# Borgervænget II

## Forslag til lokalplan i supplerende høring

Supplerende høring fra 16. juni til 21. juli 2011

Ændringsforslag vedrørende ”Borgervænget II” - §§ 1 og 4 (gennemstreget tekst udgår, ny tekst er markeret med gult).

## Tegning nr. 2

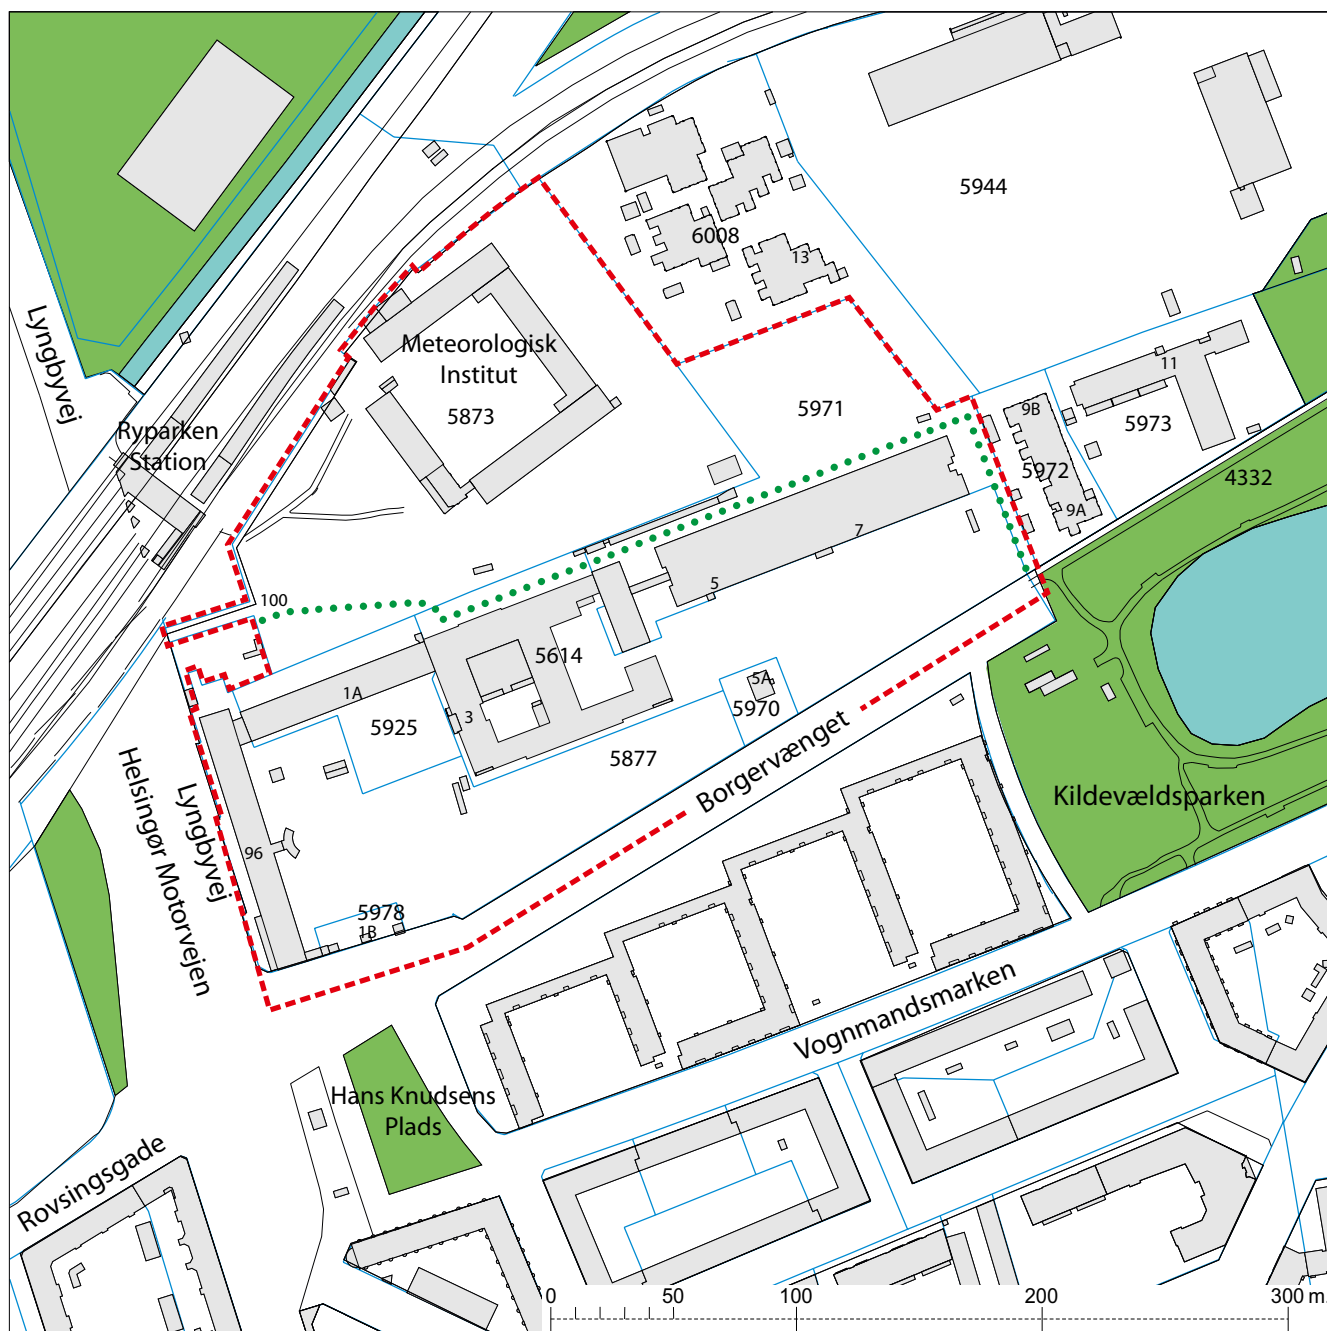
På den baggrund har forvaltningen revurderet ovennævnte lokalplanbestemmelse. Forvaltningen foreslår herefter en ændring i forhold til lokalplanforslaget, således at stiforbindelsen (cykelruten) gennem området fastlægges med en principiel placering i stedet for at fastlægge den som et præcist arealudlæg som i lokalplanforslaget. Herved muliggøres der en vis fleksibilitet, så der i samarbejde med grundejeren kan foretages justeringer i forhold til den endelige placering af stien, der vil kunne tage hensyn til en bedre udnyttelse af grunden.

Ovennævnte ændring vedrører lokalplanforslagets § 4, stk. 3, som vist på side 3. Tegning nr. 2 til lokalplanen ændres i forhold til ovenstående, som vist på side 3.

Der ~~udlægges areal (vejudlæg)~~ til **fastlægges** en offentligt tilgængelig stiforbindelse ~~som vist med skravering på tegning nr. 2.~~ **Stianlægget** udlægges i en bredde på 4 m (ekskl. eksisterende fortov) for delstrækningen A-B, en bredde på 4 m (ekskl. eksisterende fortov) for delstrækningen C-D og en bredde på 6,5 m (inkl. ny gangsti) for delstrækningen E-F som vist **med placering som principielt angivet** på tegning nr. 2.

Mellem delstrækning A-B og delstrækning C-D fastlægges en pladsskæring på en hævet flade, som vist med krydsskravering på tegning nr. 2.
